COMUNE DI VILLANOVAFORRU

Prot. N. 5274 del 07.11.2023

OGGETTO: [ID: 10105] Procedura di Valutazione di Impatto Ambientale (V.I.A.), ai sensi dell'art. 23 del D.Lgs. 152/2006, e s.m.i., relativa al progetto di impianto eolico denominato "Sanluri-Sardara" dalla potenza pari a 72 MW e impianto di accumulo elettrochimico di potenza pari a 35 MW e opere di connessione, sito nei territori dei comuni di Sanluri, Sardara e Villanovaforru. Proponente: Marte S.r.l. - Autorità Competente: Ministero dell'Ambiente e della Sicurezza Energetica (M.A.S.E.). Trasmissione delle osservazioni.

CARTA DELL'EFFETTO FLICKERING

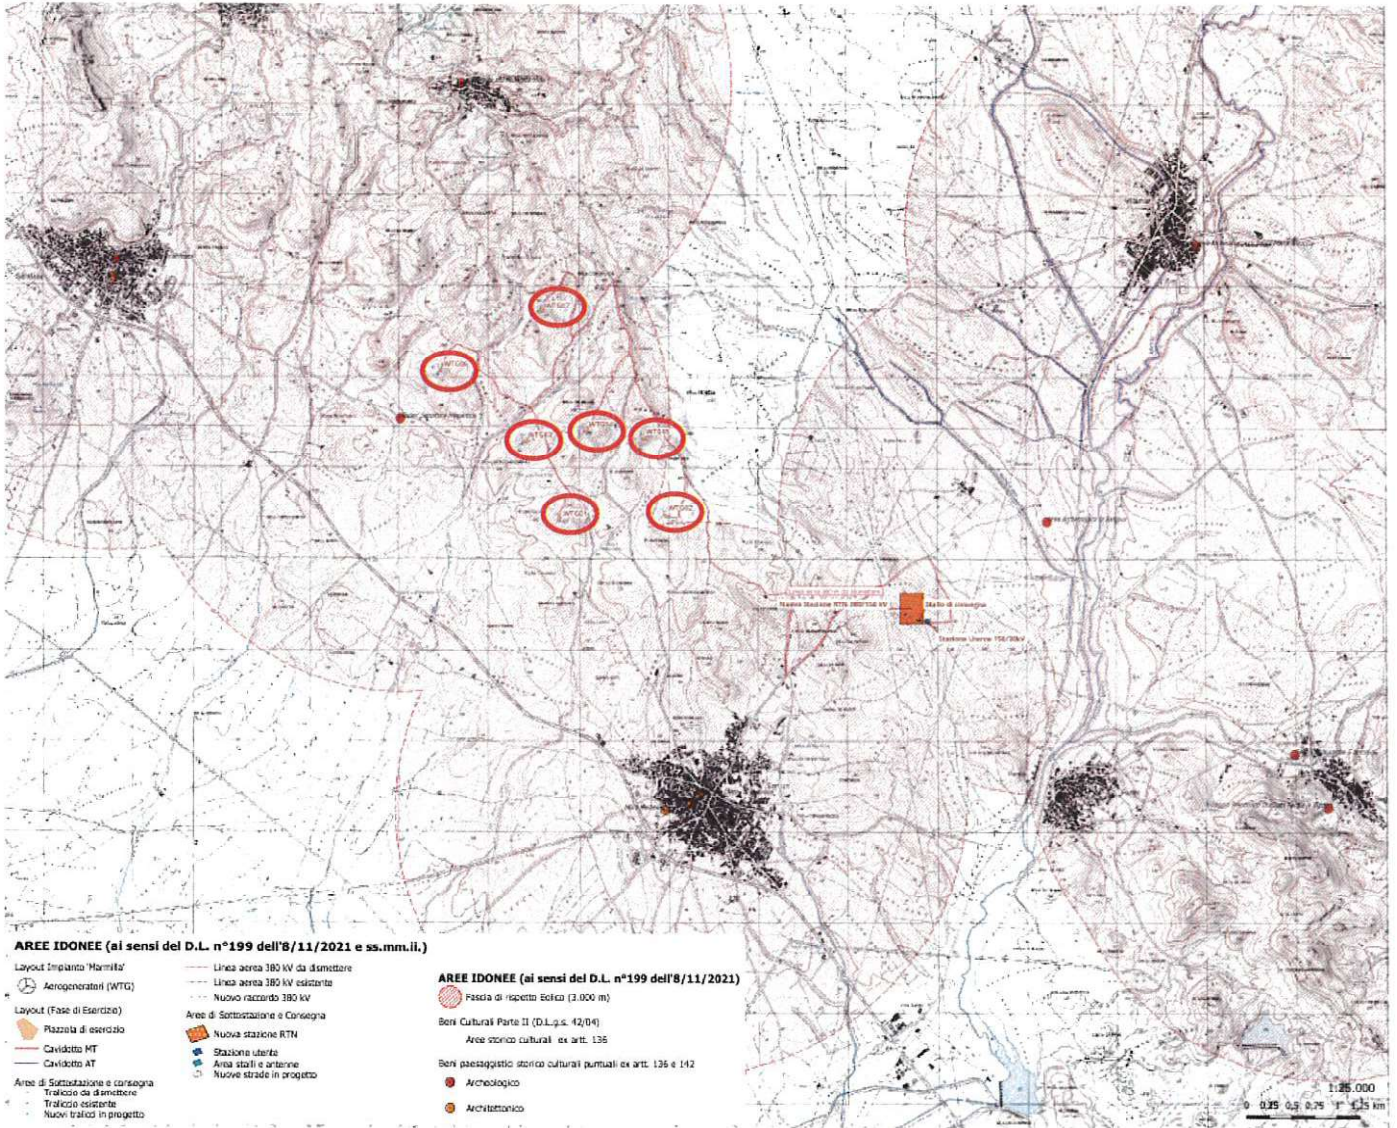
CONSIDERATO che, relativamente all'impatto significativo e negativo riscontrato a carico del progetto proposto nei confronti del patrimonio culturale, si deve anche rilevare che nel caso della valutazione riservata al presente procedimento VIA non rilevi il fatto che gli aerogeneratori in questione siano o meno posti all'interno di un definito ambito vincolato, quanto invece rileva la capacità delle strutture industriali proposte di generare un impatto così come definito dal D.Lgs. n. 152 del 2006. Infatti, per consolidata giurisprudenza, la valutazione riservata all'Amministrazione pubblica, nel caso di un procedimento di valutazione di impatto ambientale (diverso da quello di autorizzazione unica ex art. 12 del D.Lgs. n. 387 del 2003, per il quale le norme *in favor* della produzione FER di energia elettrica, anche recentemente, hanno limitato il potere del Ministero della cultura, nell'evidente convinzione che lo stesso progetto in autorizzazione sia stato già precedentemente sottoposto alla verifica ambientale nei termini più vasti sopra descritti – vedi, in questo senso, quanto previsto dall'art. 26 del D.Lgs. n. 152 del 2006), si può espandere ben oltre il più ristretto perimetro del bene culturale in questione, potendo quindi considerare ogni tipo di impatto generato dal progetto in questione a prescindere dalla effettiva posizione giuridica (aree vincolate o meno) in cui si trovi collocato se questo ha un impatto sugli elementi e i beni culturali e paesaggistici presenti nell'area.

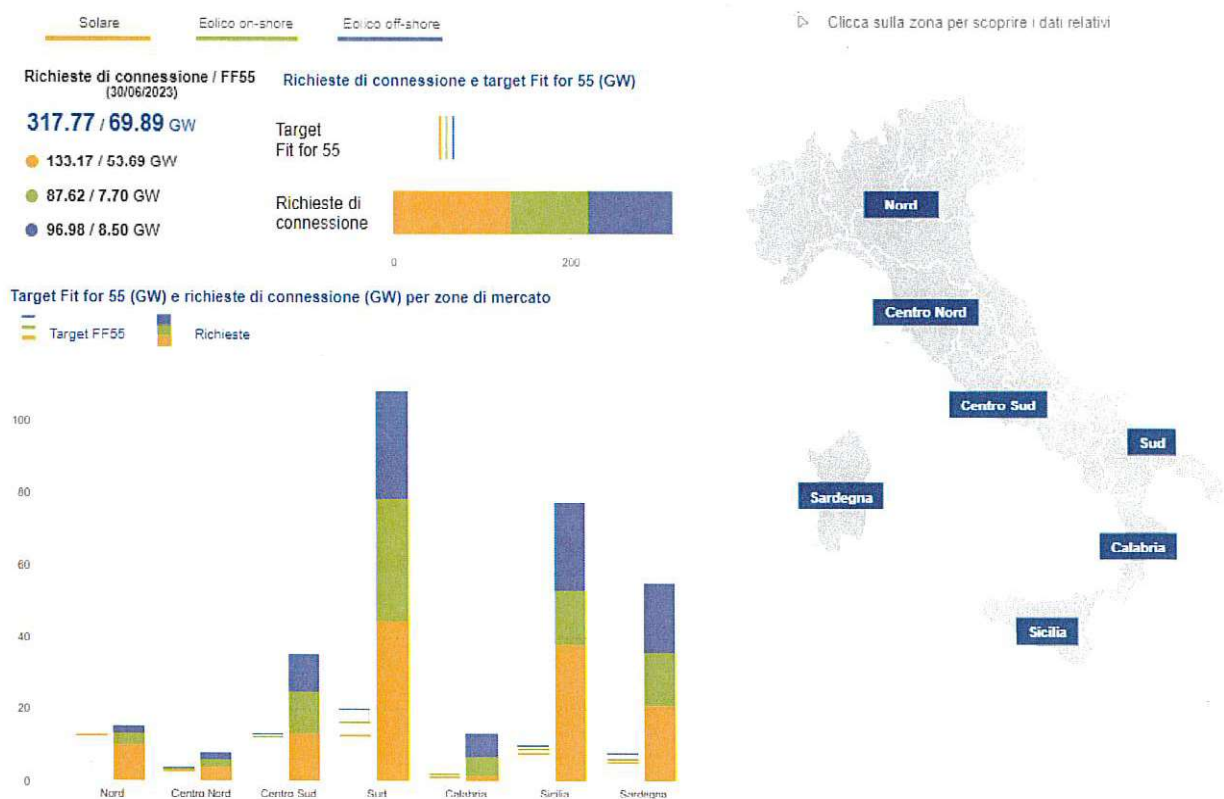
CONSIDERATO che rispetto agli impatti cumulativi generati dal progetto di cui trattasi (v. il parere endoprocedimentale della Soprintendenza Archeologia, belle arti e paesaggio per la città metropolitana di Cagliari e le province di Oristano e Sud Sardegna del 28/06/2023 – paragrafi A.2 e B.2, Allegato n. 1) si deve rilevare che il progetto in esame si colloca in una areale sardo entro il quale si sono sommate nel corso degli ultimi tempi una pluralità di proposte di nuovi impianti eolici industriali (la cui analisi cumulativa è qui rinviata dal Proponente ad una fase successiva alla VIA, dichiarando di non averne individuati di simili quali “esistenti o proposti in questa fase” – v. SIA, paragrafo 2.2, p. 29 -, benché i relativi dati siano pubblici sul portale per le Valutazioni e le autorizzazioni ambientali del Ministero dell’ambiente e della sicurezza energetica, ma ancor più stante il riconoscimento del Proponente che “... Un impianto eolico di medie o grande dimensione può avere un impatto visivo non trascurabile, che dipende sensibilmente dal tipo di paesaggio (di prego o meno). L’importanza di questo tipo di impatto è accresciuta in considerazione di effetti cumulativi tra impianti contermini”, in SIA, paragrafo 5.7.2.6, p. 100), tanto da pervenire, qualora fossero tutti realizzati, ad una saturazione dell’area vasta interessata, ancora caratterizzata per la sua naturale configurazione nel senso descritto dalla Soprintendenza Archeologia, belle arti e paesaggio per la città metropolitana di Cagliari e le province di Oristano e Sud Sardegna nel parere endoprocedimentale del 28/06/2023 (v. paragrafo B.2 – Allegato n. 1), attuando, pertanto, la sostituzione di tale paesaggio, ricco di testimonianze archeologiche ed architettoniche, come anche oggetto di tutela da parte del Piano paesaggistico regionale, con un paesaggio tipicamente industriale:
